Central Termoelétrica de Porto de Mós

Avaliação Estrutural das Paredes de
Alvenaria

Relatório Técnico

Figura 7 – Rotura localizada na parede de alvenaria existente

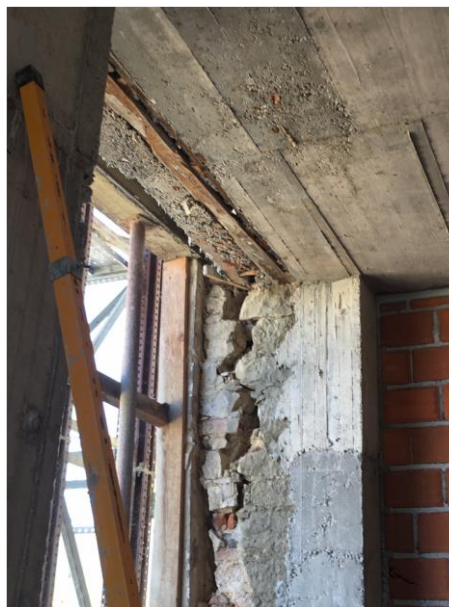
O dano estende-se a zonas contíguas daquela indicada na Figura 5, nomeadamente através de deformações para fora do plano da parede de alvenaria (Figura 7), que perdeu verticalidade por consequência das ações horizontais já referidas, ainda que conformadas aos locais adjacentes aos trabalhos de betonagem identificados.

betão armado nova terem sido executados na zona afetada. A conjugação destes fatores provocou um acidente idêntico ao que ocorreria na betonagem de uma parede em betão armado com a cofragem adequadamente ancorada numa das faces mas deficientemente ancorada na outra e sem conectores entre os dois painéis: o deslocamento horizontal da face não ancorada com o consequente derrame do betão. Ora estando essa função a ser assegurada pela parede de alvenaria o que se verificou foi o deslocamento para fora do plano da mesma, o aumento nos danos que já tinha e o descolamento da mesma relativamente à estrutura anteriormente feita entre o piso 0 e 1 (Figura 7).

Figura 12 – Detalhe dos conectores projetados

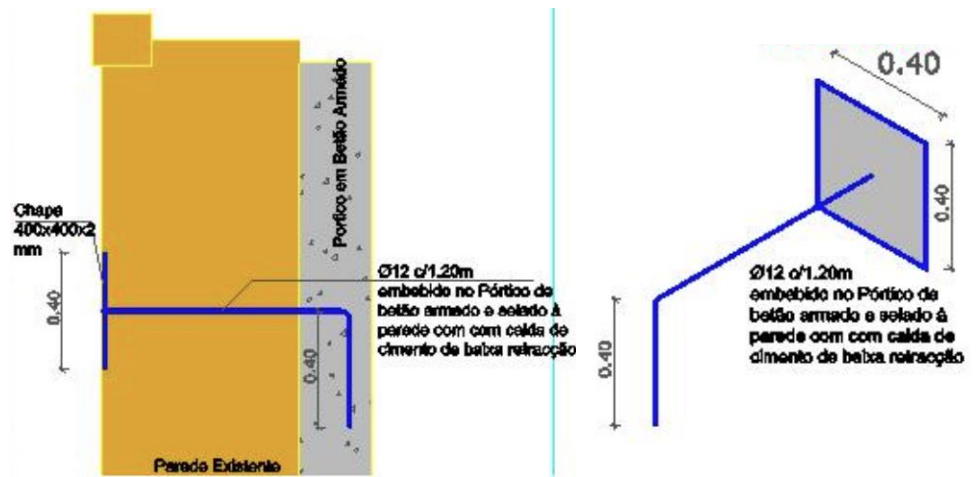
2. Em projeto estava definida uma solução de ancoragem na parede de alvenaria através de placas com as características das ilustradas na Figura 12. Foi possível constatar em obra que a solução havia sido abandonada por ter sido entendido que a chapa exibia uma relação dimensão/espessura inadequada, o que também se corrobora.

No entanto a solução entretanto definida em obra (Figura 13), eliminou a chapa e prevê a simples dobragem do varão para a face da parede e recobrimento com a solução de revestimento projetada (reboco).

No nosso entendimento esta solução não se afigura suficiente para, por um lado mobilizar a capacidade do conector e pelo outro distribuir as tensões nele concentradas na parede de alvenaria.

Nestas circunstâncias recomenda-se a adoção de uma solução que recupere a utilização de uma chapa para distribuir as tensões na alvenaria de pedra e capaz de mobilizar grande parte da capacidade do conector.
